확인한 부품을 전체 모델에 적용

최신 조립체는 4,078개 노드입니다. SER0063 수정 위에 SSD·배전 외곽·전원 받침판을 반영하고, 구매하지 않은 ADC 받침과 잘못된 연결 형상을 제외했습니다.

이번 수정

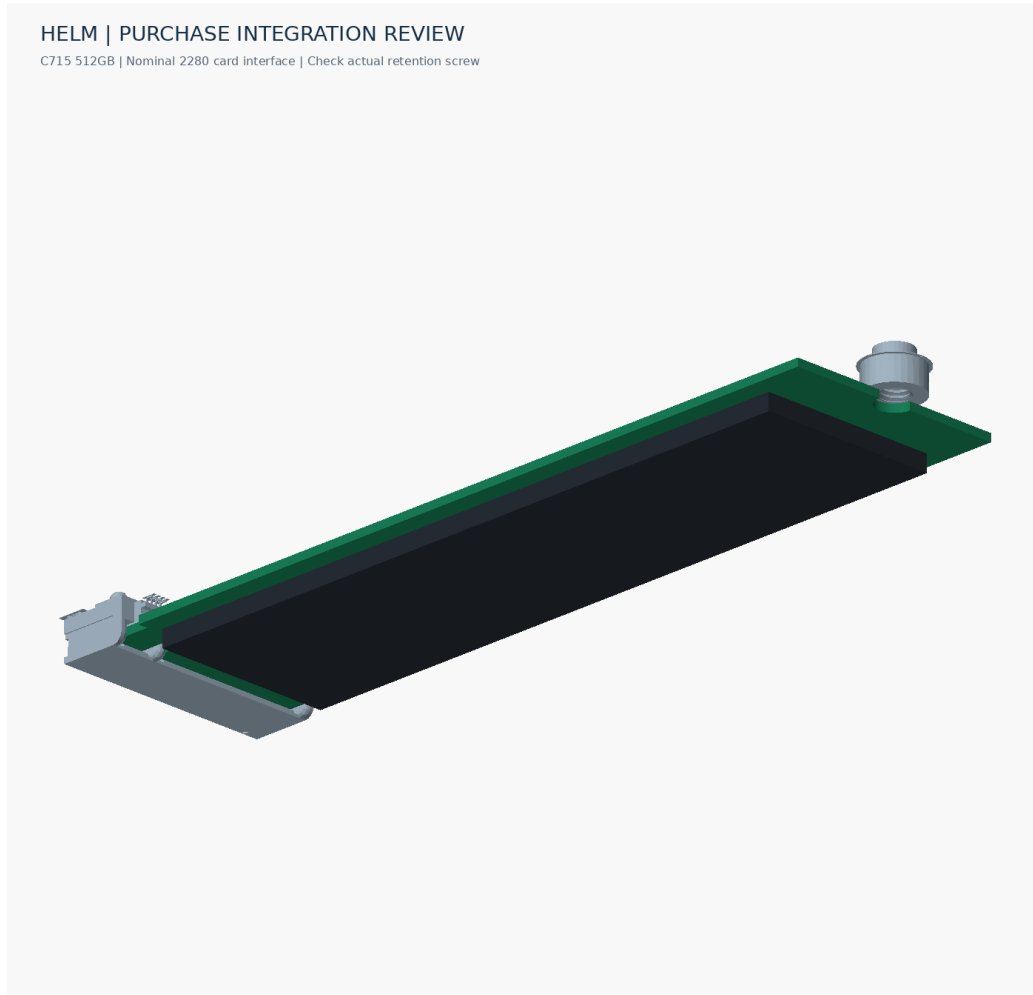
C715 512GB를 실제 Jetson 2280 위치에 배치 / CP003 100×45×33 mm 공간 모델 / 전원판의 구형 홀 정리와 하단 간섭 홈 / 열화상 제조사 본체 유지 및 PH2.0 정정

현재 제작 대상 STEP 128개와 일정 두께가 확인된 DXF 20개를 다시 도출했습니다. 카메라 간섭 15쌍과 혼·브래킷 실측이 남아 있어 최종 재단본으로 승인하지 않았습니다.

SSD: 실제 2280 슬롯으로 교체

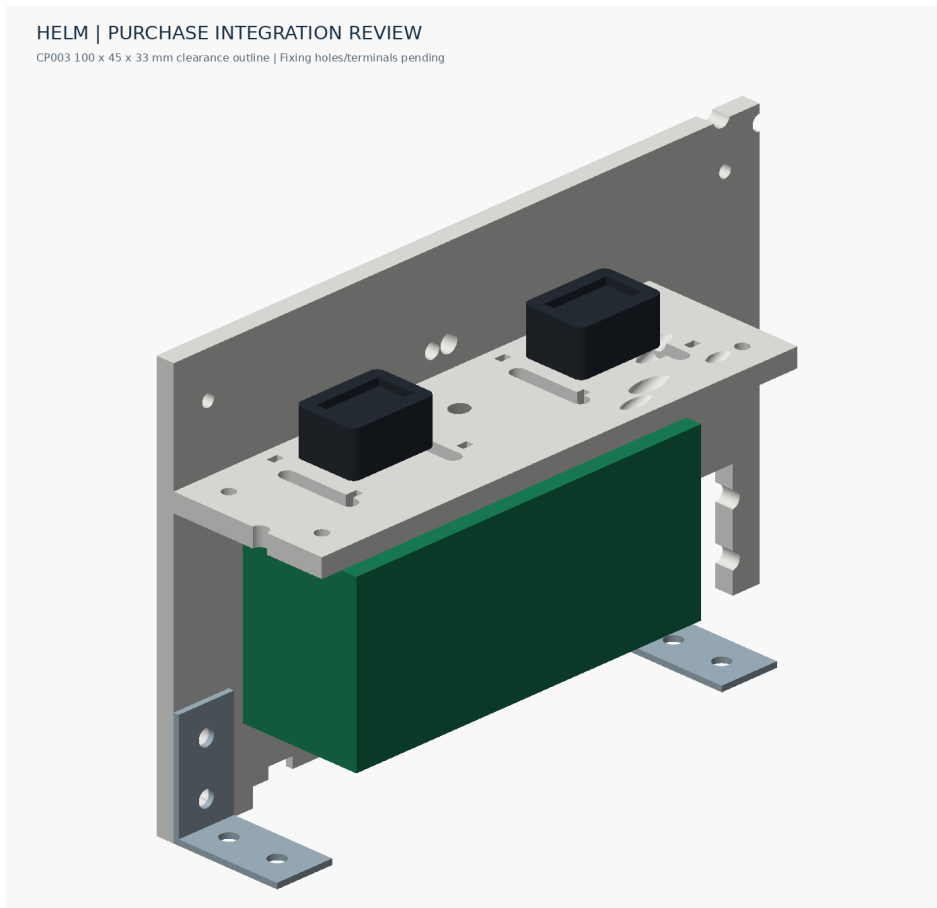
C715 512GB, 2차 83행

제조사 명목 외형 80×22×2.5 mm입니다. 기존 WD 2242 참조와 선택형 2230 SSD를 제거하고 실제 2280 소켓·끝단 지지부 기준으로 배치했습니다.

PCB 카드 끝·키·칩은 결합 공간을 확인하는 명목 모델입니다. 복원 시 카드 진입부의 미세 여유를 다시 구성했습니다. 공급사의 정확한 기판·칩 제조 CAD는 아니며, 실제 끼움·고정나사·장착 여유는 확인이 필요합니다.

소켓 OFFICIAL_JETSON_0564_Solid / 끝단 지지 OFFICIAL_JETSON_0705_Solid. 끝단 기준 중심 XYZ = (102.795, 64.377, 273.324) mm. 단순히 이전 42 mm 카드를 80 mm로 늘린 위치가 아닙니다.

CP003 외곽 적용, 상세 고정부 보류

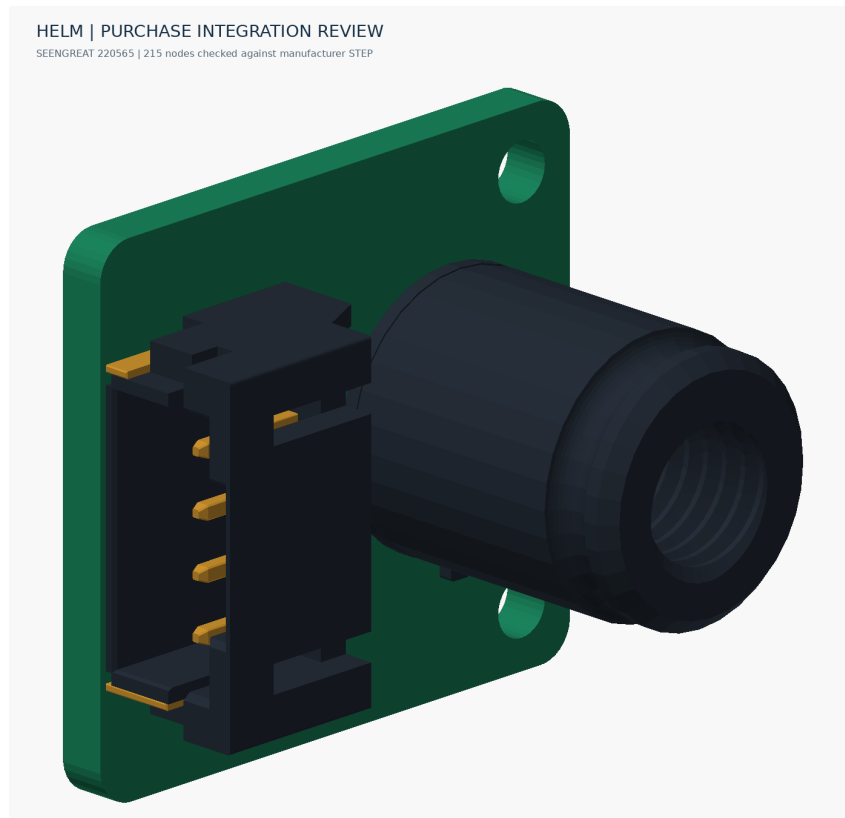
2차 79행의 100(L)×45(W)×33(H) mm를 녹색 공간 모델에 반영했습니다. 덮개 포함 외곽이며 단자·고정홀의 상세 CAD는 아닙니다. 고정홀과 덮개 개방 공간·전선 입구·내부 연결을 확인해야 합니다.

불필요한 단힌 홀 3개를 메웠고 기존 개구부 안의 1개 위치는 유지했습니다. 하단 폭 7×높이 8 mm 홈 2개로 범퍼 발 체결품과의 겹침을 해소했습니다. 홈 중심의 전체 좌표 X는 125.970 / 153.970 mm입니다.

이 판은 다른 깊이 형상이 있어 STEP으로 제공합니다. CP003 입력 2/출력 8에 예전 14개 논리 접속점을 임의 배정하지 않았으며 관련 15개 배선 경로를 무효 처리했습니다.
